Commune de Saint-Hippolyte (25)

Autorisation environnementale relative au projet d'implantation d'une nouvelle microcentrale hydroélectrique au lieu-dit Le Moulin Neuf, présentée par la S.A.S TELLIF

Enquête publique - observations de l'EPTB Saône & Doubs

Obstacles à l'écoulement sur le Doubs médian et le Doubs moyen

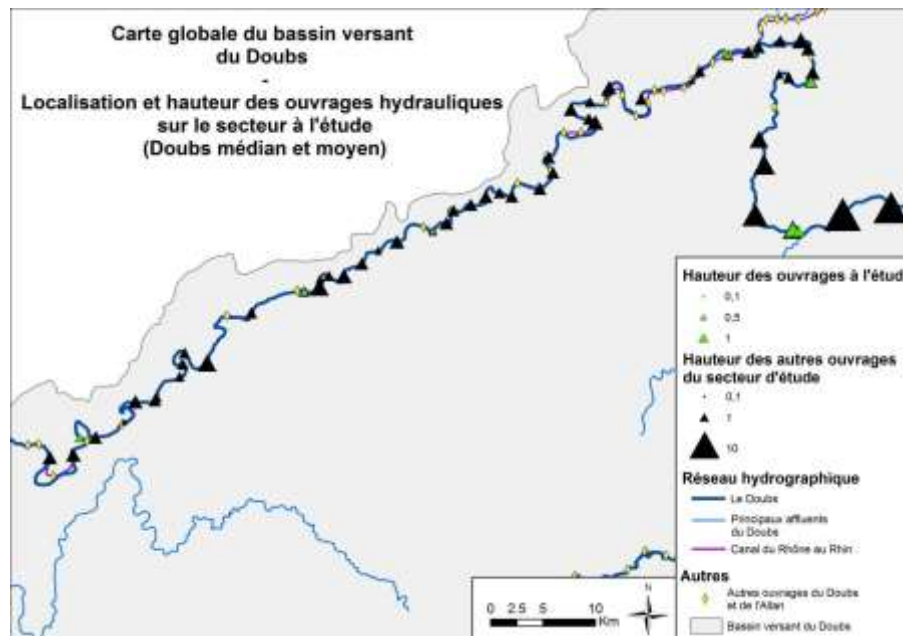
Il est désormais scientifiquement reconnu que les seuils et petits barrages ont des incidences considérables sur le fonctionnement des hydrosystèmes. Au-delà du fait qu'ils constituent des obstacles à la circulation des poissons et des sédiments, les retenues d'eau qu'ils impliquent sont susceptibles d'avoir des impacts notables sur le milieu : risque accru de réchauffement de l'eau, homogénéisation des écoulements, des substrats et donc des

habitats pour la faune aquatique, surdéveloppements algaux et colmatage... Le cours du Doubs est ponctué par la présence de multiples ouvrages. Entre la frontière suisse à Bremoncourt (25) et le dernier ouvrage du Doubs navigable à Crissey (39), il peut être établi qu'au mois 70 à 80% du linéaire du Doubs est soumis à l'influence d'un ouvrage (et donc de sa retenue).
